PRIMERGY RX2530/2540 M6 ご使用上の留意・注意事項

PRIMERGY RX2530/2540 M6 に関して、留意・注意事項およびマニュアル類の内容に訂正事項がございます。製品をご使用になる前にお読みくださいますようお願いいたします。

47. SAS アレイコントローラカード(PRAID EP680i) (PY-SR4C6/PYBSR4C6L/PYBSR4C62L)

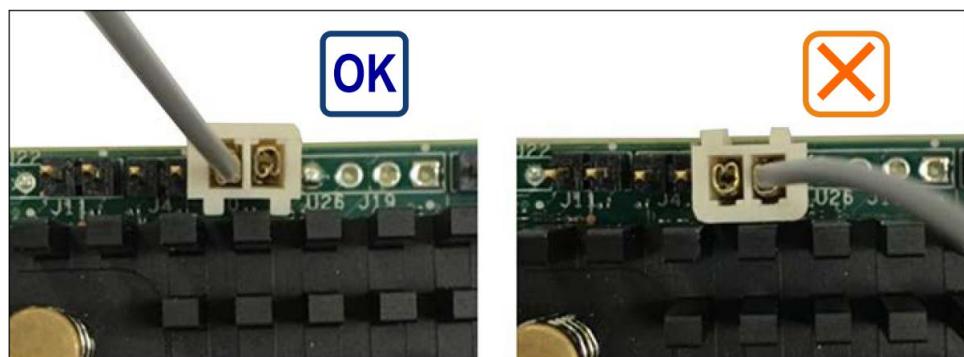
下記アップグレード & メンテナンスマニュアルに記載の、SAS アレイコントローラカード(PRAID EP680i)
(PY-SR4C6/PYBSR4C6L/PYBSR4C62L)搭載時の HDD LED ケーブル接続指示に誤りがあります。

誤った接続を行った場合、本 SAS アレイコントローラカードに接続した HDD/SSD のアクセス中も、
サーバ本体フロントパネルの HDD/SSD アクセス表示ランプが点滅しない状態となります。

SAS アレイコントローラカード(PRAID EP680i) (PY-SR4C6/PYBSR4C6L/PYBSR4C62L)への
HDD LED ケーブルの接続は、下図のように行ってください。
